OGGETTO: *D.Lgs. 152/2006 e ss.mm.ii. – Provvedimento Autorizzatorio Unico Regionale inerente la costruzione ed esercizio di un impianto integrato di produzione elettrica da fonte fotovoltaica e di produzione agricola denominato “Builli”, della potenza nominale pari a 14.250,00 kWn e potenza di picco pari a 15.598,00 kWp, sito nel Comune di Nardò (LE), in località Builli, e delle opere ed infrastrutture connesse nei Comuni di Nardò, Copertino e Leverano. Proponente: GR VALUE DEVELOPMENT S.r.l.*
Parere Interforze Ministero Difesa art. 334 del D.Lgs. 15/03/2010 nr. 66.

Oggetto: D.Lgs. n.152/2006 e ss.mm.ii. – Art. 27bis. Provvedimento Autorizzatorio Unico Regionale inerente progetto per la realizzazione e l'esercizio di un impianto integrato di produzione elettrica da fonte fotovoltaica e di produzione agricola denominato "Builli", della potenza nominale pari a 14.250,00 kWn e potenza di picco pari a 15.598,00 kWp, sito nel comune di Nardò (LE), in località Builli, e delle opere ed infrastrutture connesse nei Comuni di Nardò, Copertino e Leverano

**D. Lgs. n. 152/2006 e ss.mm.ii. Art. 27 bis PAUR impianto integrato di produzione elettrica da fonte fotovoltaica e di produzione agric

Estratto da Elaborato 3.2.7 Morfotipologie rurali

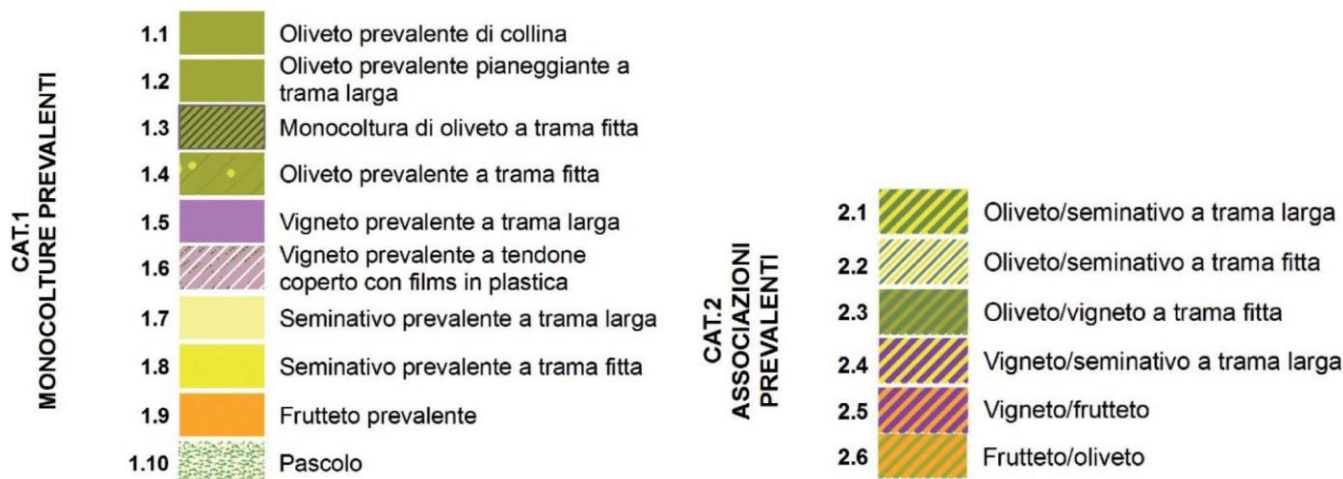
Da una disamina dell'evoluzione storica recente, posta in relazione alla Carta delle Morfotipologie Rurali all. 3.2.7 del PPTR, l'area di intervento ha subito un progressivo depauperamento dei morfotipi agricoli riconosciuti come propri della porzione di territorio e che il PPTR aveva in qualche maniera stigmatizzato negli elaborati dell'allegato 3.2.7:

- in parziale contrasto con le regole di riproducibilità come sopra indicato;
- in contrasto con gli Obiettivi di qualità paesaggistica delle in quanto l'intervento previsto non è volto a "Salvaguardare e Valorizzare i paesaggi e le figure territoriali di lunga durata" e a "Salvaguardare i punti panoramici e le visuali panoramiche (bacini visuali, fulcri visivi)";
